NOTAT

Oppdrag	Frysjaparken felt A. Detaljprosjektering	Dokumentkode	10259975-01-RIG-NOT-002
Emne	Områdestabilitet	Tilgjengelighet	Åpen
Oppdragsgiver	Veidekke Entreprenør AS	Oppdragsleder	Marina Jansen
Kontaktperson	Anna Åsbø	Utarbeidet av	Hilde Vestre Sem/ Marina Jansen
Kopi		Ansvarlig enhet	10101020 Seksjon Geoteknikk B&E

Revisjon 01 ivaretar implementering av kommentarer fra uavhengig kontrollør, Løvlien AS, oversendt 04.09.2024. Notatet regnes som godkjent av uavhengig kontrollør.

Tegning 10259975-01-RIG-TEG-600 t.o.m. -605

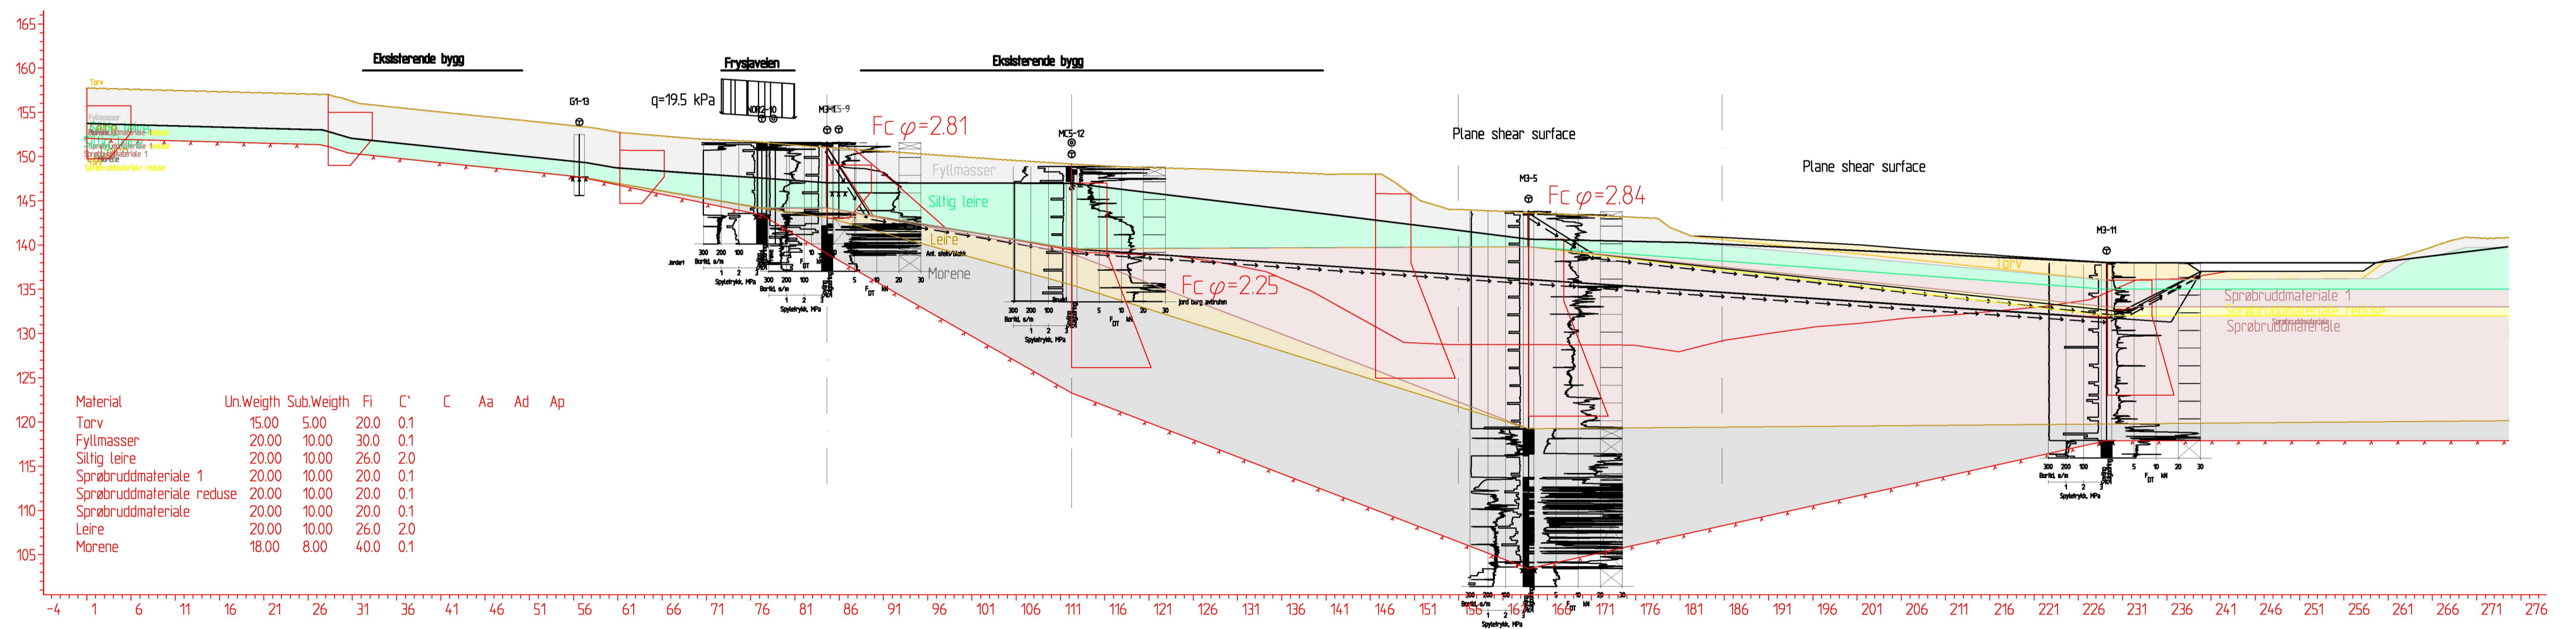
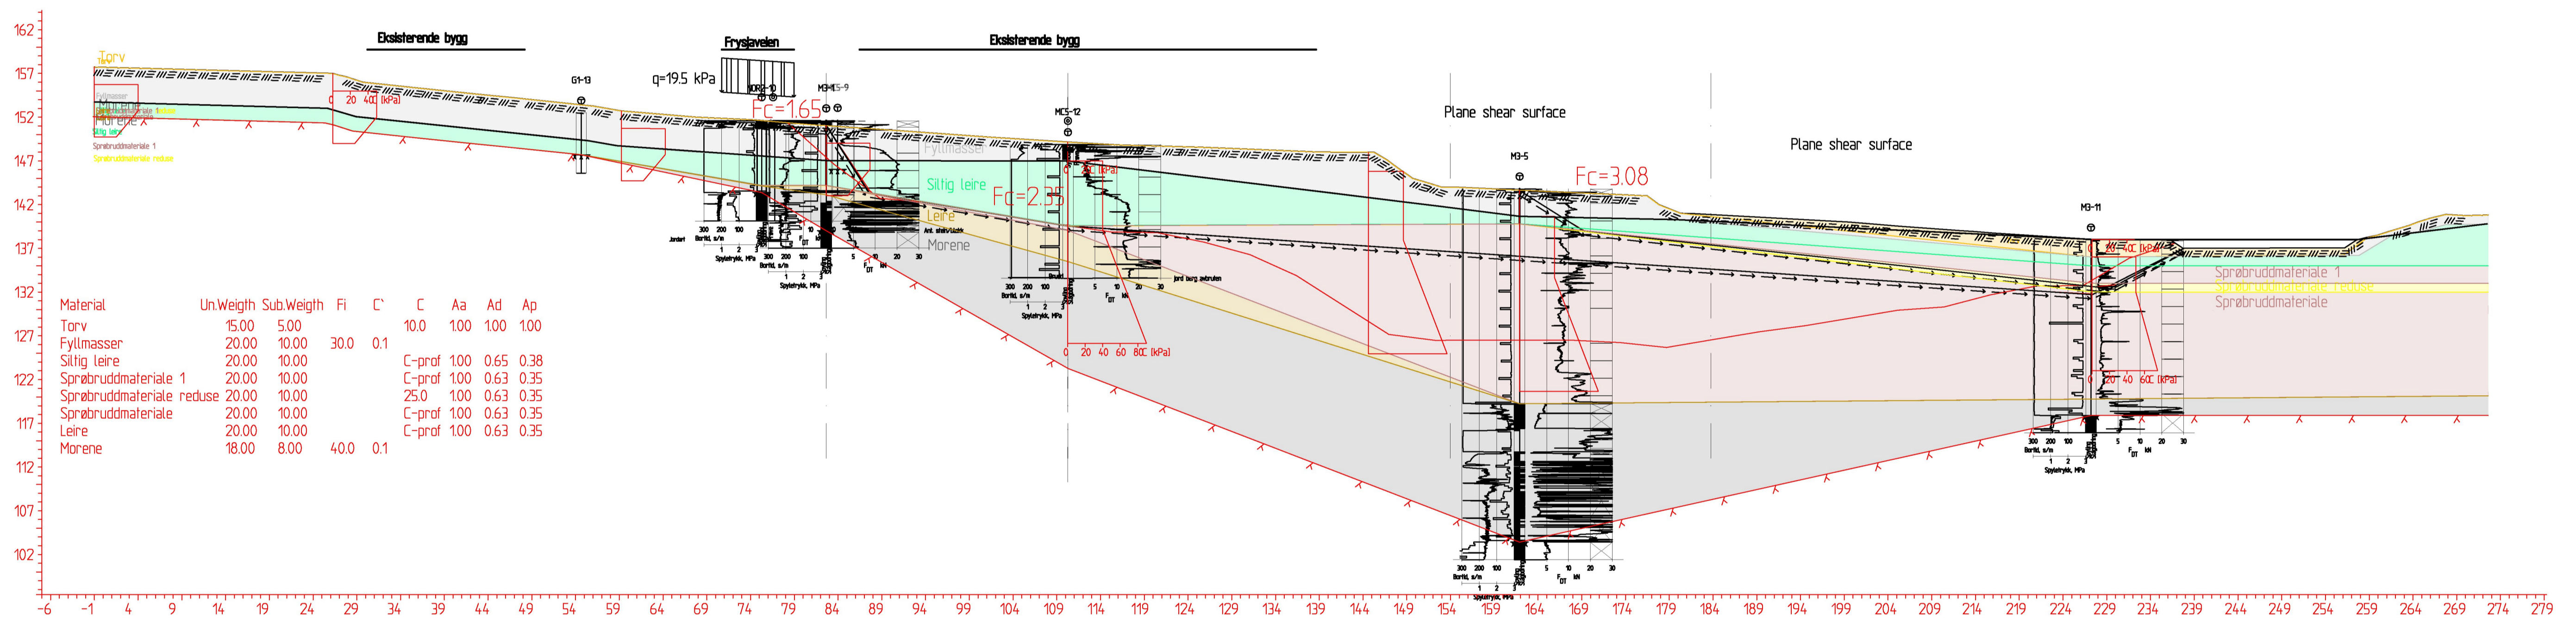
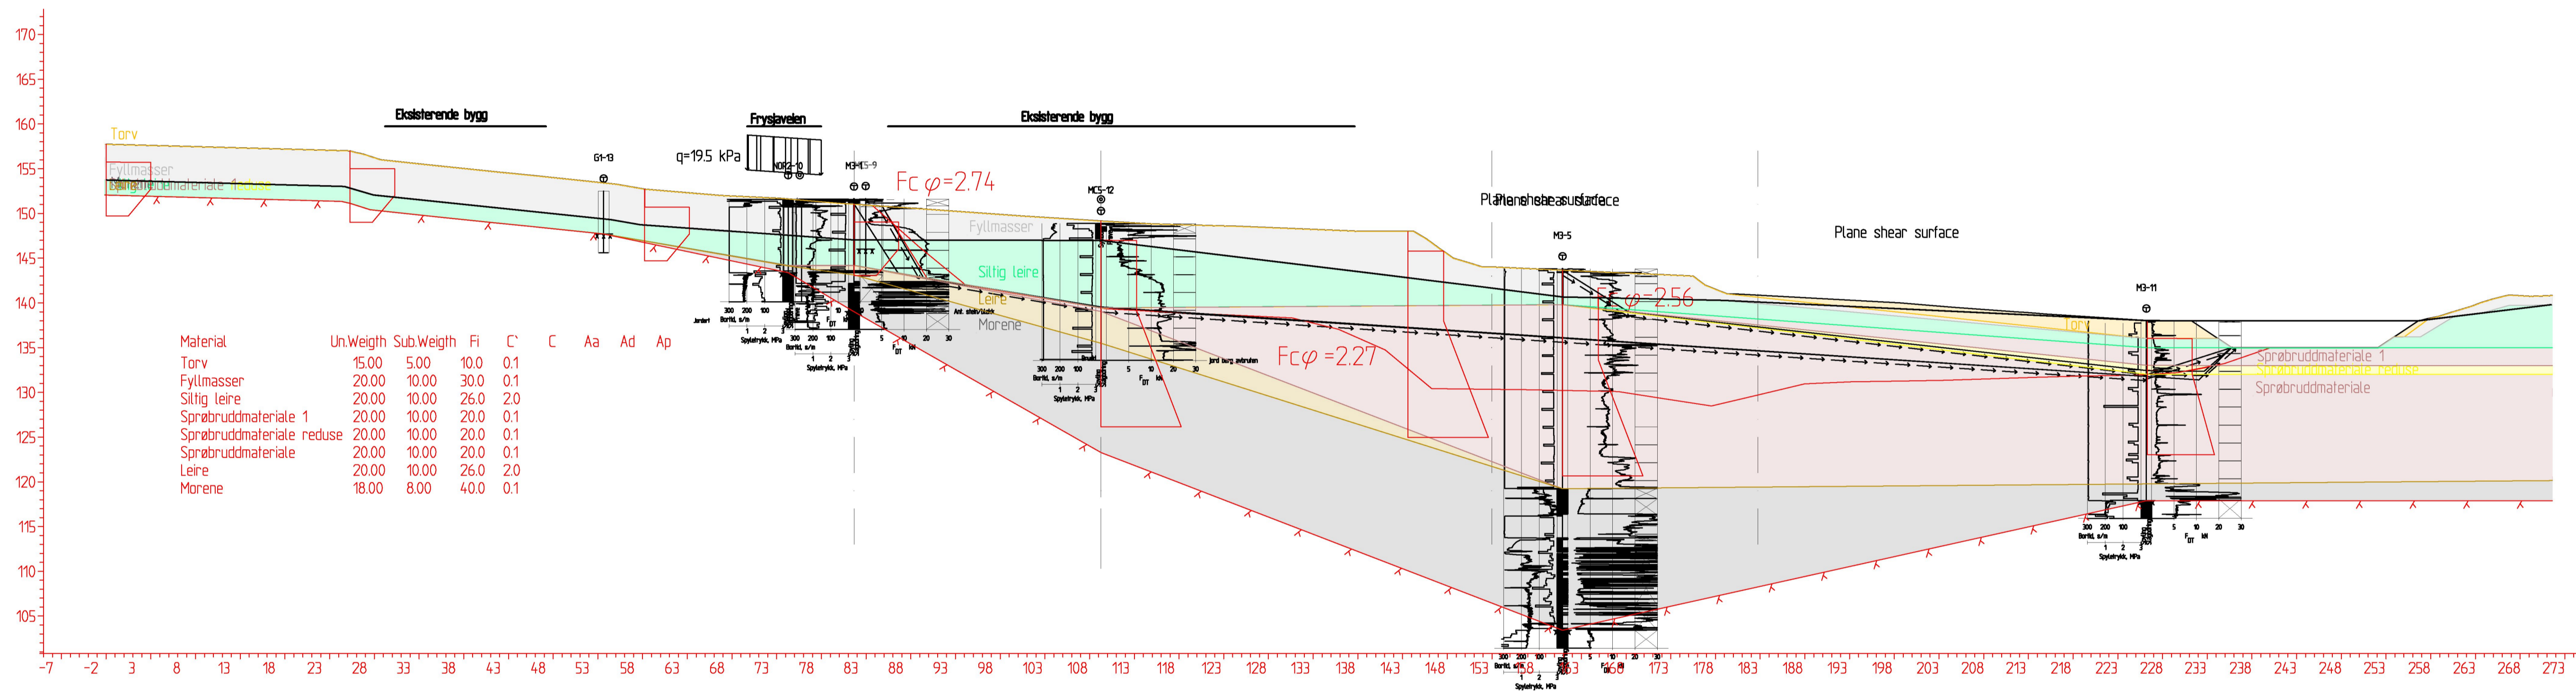
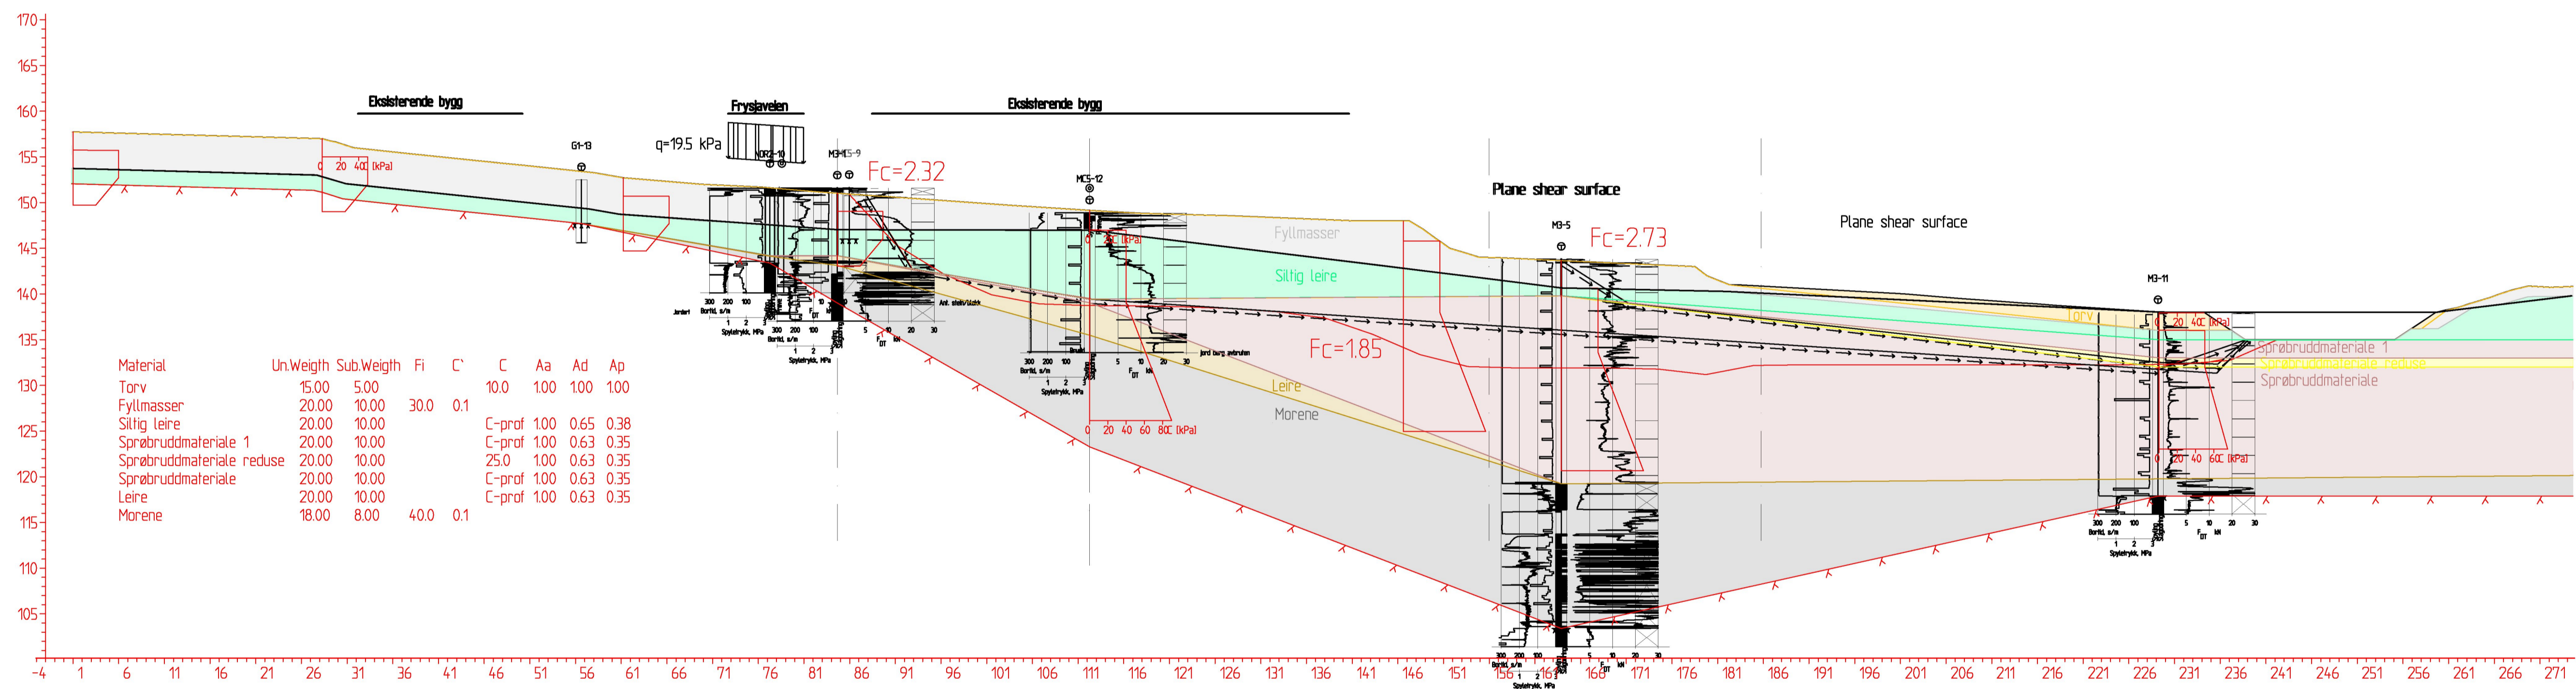
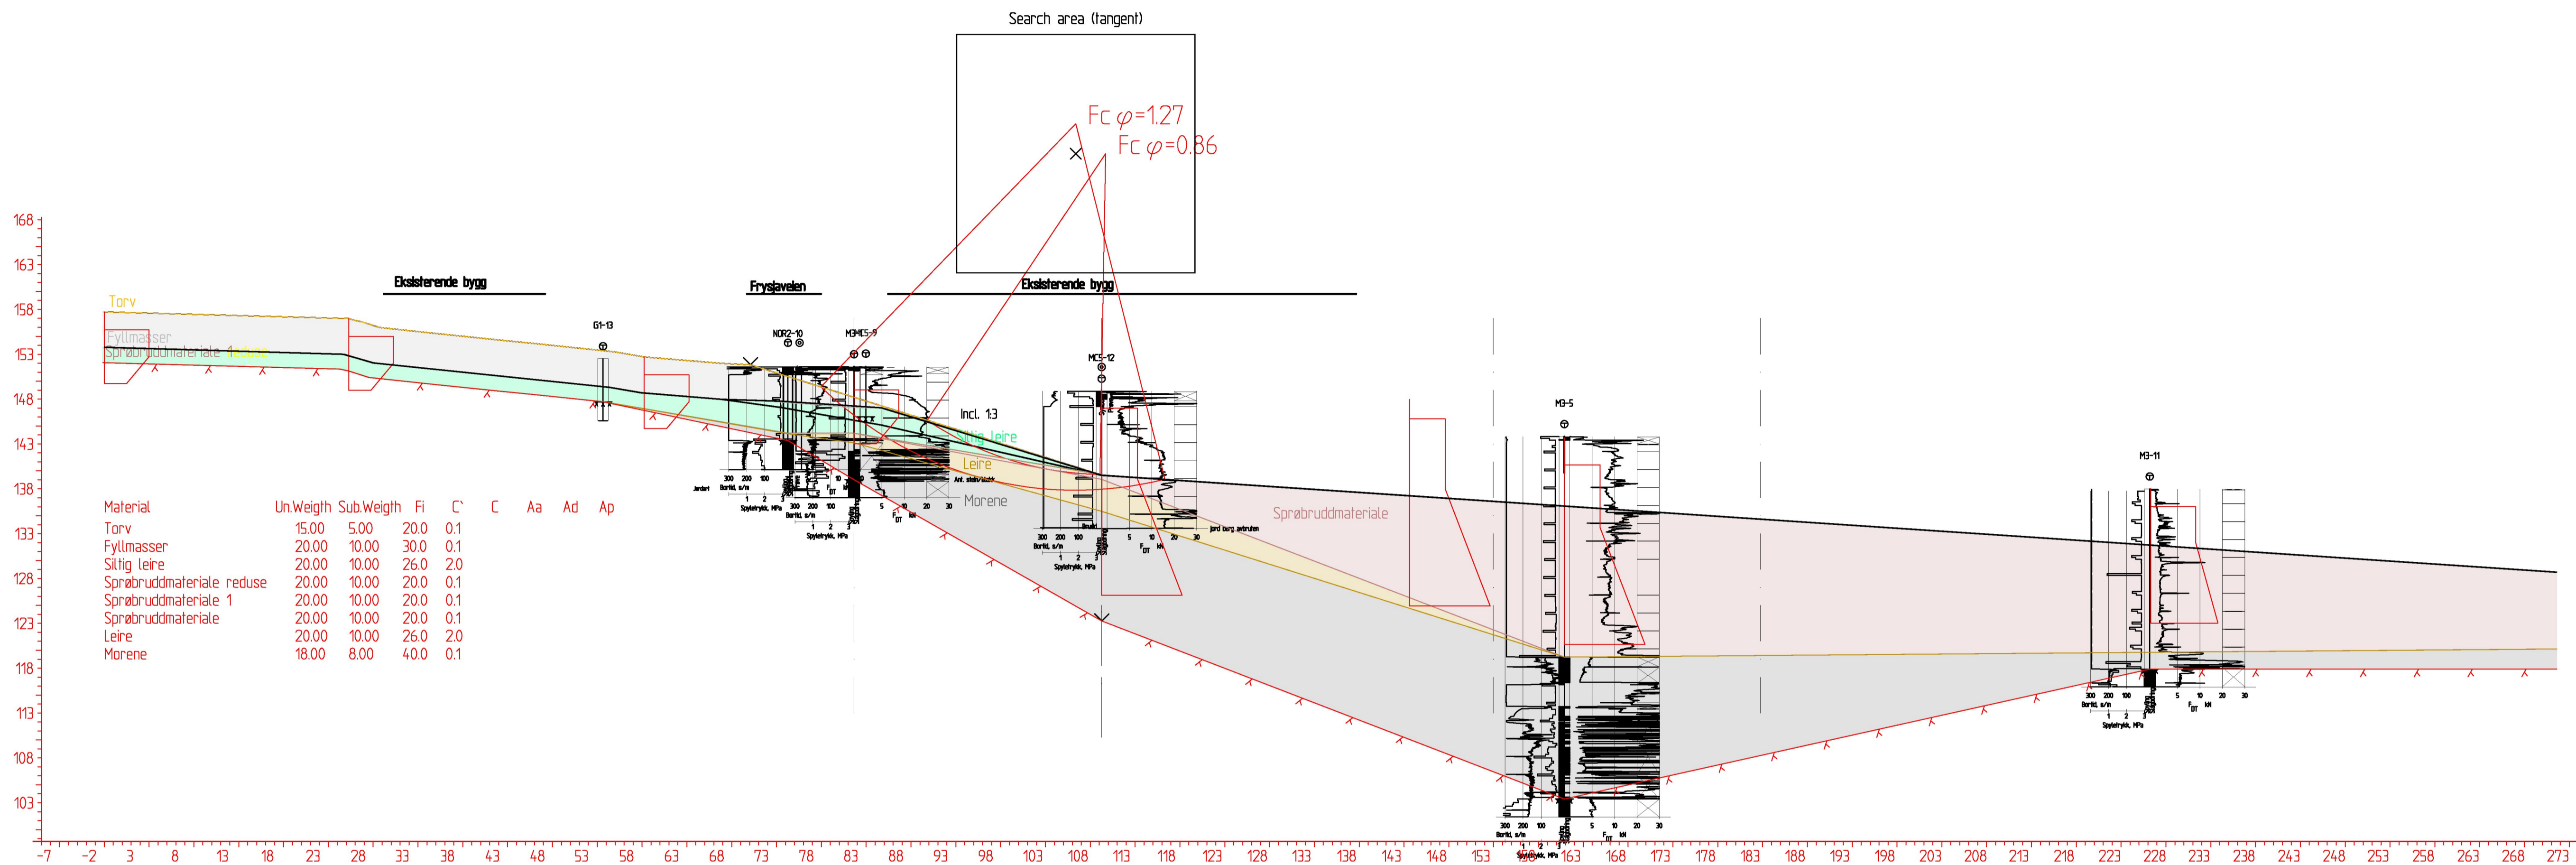
Pkt.		Kommentar	Nivå	Status
11.1	Er beregningsmetodikk og programvare beskrevet?	Beskrevet at det er utført drenerte- og udrenerte beregninger. Det er beskrevet at det er utført beregninger med fokus på plane glideflater. Ikke beskrevet type programvare. Tegninger viser GS Stability. <i>Ok.</i>	4	L

11.6	Er det gjort vurderinger av ikke-sirkulære bruddflater?	Gjort beregninger med plane glideflater i ref. 1 og 3. <i>Ok.</i>	4	L
11.7	Er det gjort vurderinger og beregninger av ev. forbedring i andre bruddflater enn den mest kritiske?			IR
